DETERMINAZIONE DEL DIRIGENTE SERVIZIO VIA/VINCA 20 novembre 2024, n. 763

[ID VIP 13103] - Parco eolico denominato "CASTELLANETA", costituito da 10 aerogeneratori di potenza nominale pari a 7,2 MW, per una potenza complessiva di 72 MW, ricadente nei Comuni di Castellaneta (TA) e Palagianello (TA), incluse le opportune opere di connessione alla RTN che interessano anche il Comune di Ginosa (TA).

Istanza per il rilascio del Provvedimento di VIA statale ex art. 23 del D.lgs. n. 152/2006 e ss.mm.ii.

Relazione tecnica a supporto dell'istruttoria sul progetto
ID_VIP 13103

Figura 3 – Interferenze dell'area buffer di 3 Km con i Beni Paesaggistici tutelati dall'art. 136 del Codice 42/2004

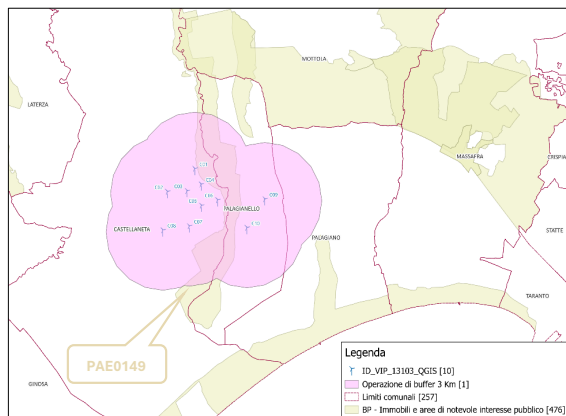
L’area di progetto, pertanto, non ricade tra quelle classificate come idonee ai sensi dell’art. 20 comma 8 lett. c-quater del D. lgs. 199/2021.

Tabella 6 – Interferenza dell'area buffer 5 Km di progetto con IBA139 Gravine (QGIS)

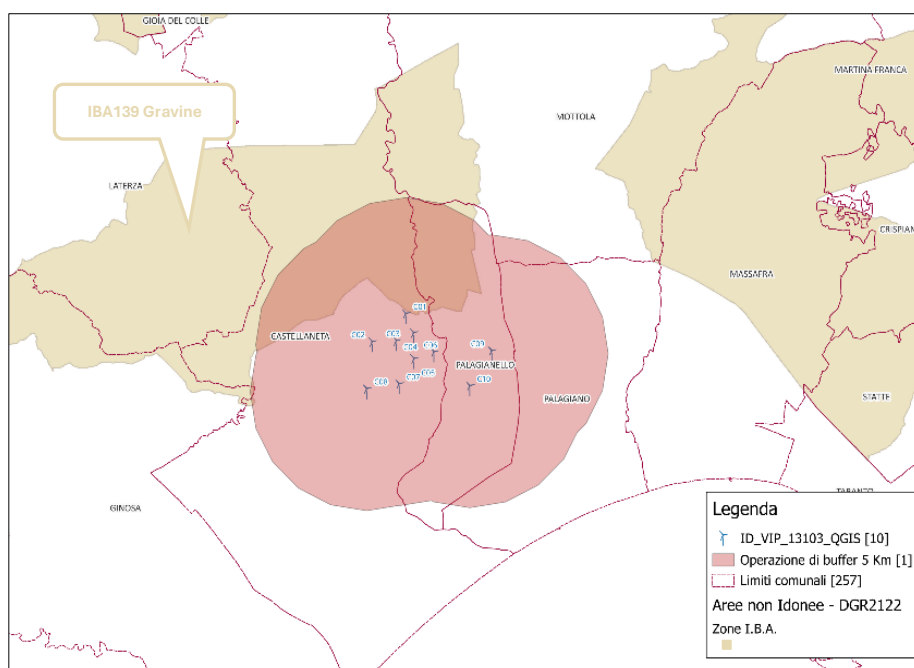
- L'installazione **contravviene al R.R. 24/2010**. L'analisi ha infatti evidenziato che l'impianto eolico **ricade** nella perimetrazione e/o nel relativo buffer di 5 km di **Important Birds Area** (I.B.A.) e, in particolare, ricade nell'**IBA 139 "Gravine"**.

Figura 8 – Buffer di raggio pari alla gittata massima calcolata e recettori presenti

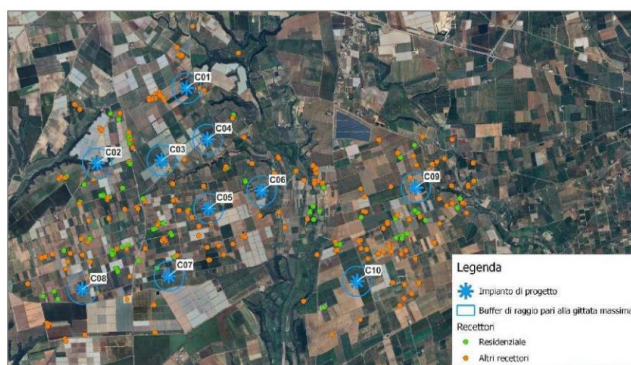
Come si evince dalla Figura 8, per alcuni aerogeneratori si riscontra la presenza di alcune strade all'interno di tali aree di buffer, in particolare all'interno del buffer centrato nell'aerogeneratore C01 è presente la SP13.

Si può, inoltre, osservare che la maggioranza dei recettori ricadenti all'interno delle aree buffer sono classificati come "Altri recettori". Stante ciò, non essendo residenziali, si può ritenere che tali recettori non siano permanentemente abitati. Tuttavia, all'interno del buffer centrato nell'aerogeneratore C07 è presente anche un recettore residenziale (R102), come meglio mostrato nella Figura seguente.

Figura 9 – Recettore R102 ricadente all'interno dell'area di buffer centrato nell'aerogeneratore C07

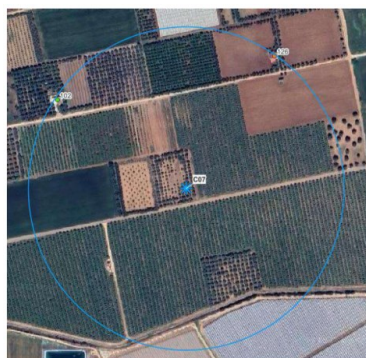
Sulla base delle analisi condotte dal proponente, tale recettore è stato classificato come "**abitazione saltuaria**".
